改善箇所説明図

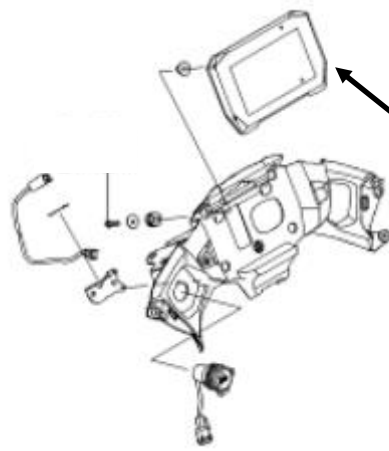
基準不適合発生箇所

メータユニット

速度計（メータユニット）において、制御プログラムが不適切なため、走行中に再起動するおそれがある。そのため、再起動中は運転者が速度等運転に必要な情報を確認できなくなる。

改善の内容

全車両、メータユニットの制御プログラムを対策プログラムに書き換える。

識別：改善済車両には、車台番号打刻位置付近に白色ペイントを塗布する。
